「渦電流探傷試験、超音波探傷試験及び漏えい率試験に係る
日本電気協会の規格の技術評価に関する検討チーム 第3回会合における
日本電気協会への説明依頼事項」に対する回答(JEAC4207-2016)

令和2年12月11日
(一社)日本電気協会
原子力規格委員会

1. JEAC4207-2016「軽水型原子力発電所用機器の供用期間中検査における超音波探傷試験規程」に関する説明依頼質問

図1 実機探傷事例

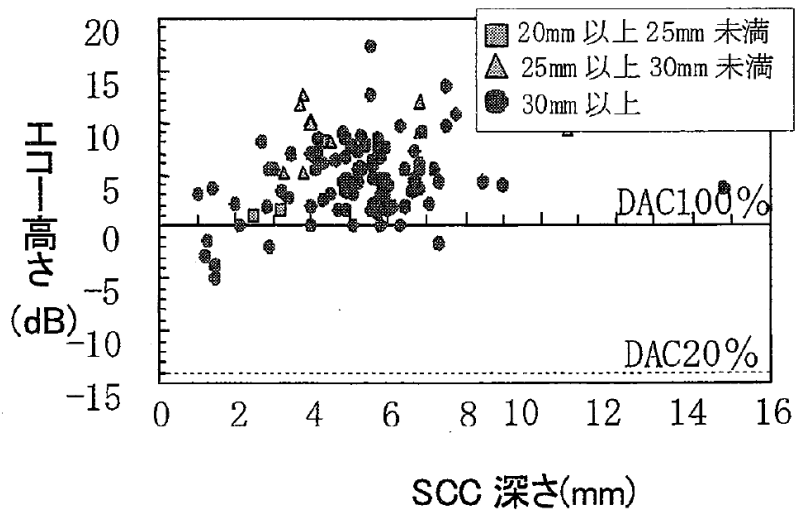
1) 資料2-3(2)には、試験体の材質と応力腐食割れについての実機プラントとの模擬性に関して、過去の国プロ((原子力発電設備検査技術実証事業)と同様の材質・方法で制作したとあります。具体的に、過去の国プロと対比した資料を提示してください。

図1に実機で検出された SCC の亀裂深さとエコー高さの関係を、図2に実機の亀裂の事例を示します。同様に図3に過去の国プロで得られた SCC の亀裂深さとエコー高さの関係、図4に代表的な亀裂の事例を示します。ここで示すようにそれぞれ類似のものであり、国プロで使用した試験体の実機模擬性は十分あるものと考えられます。
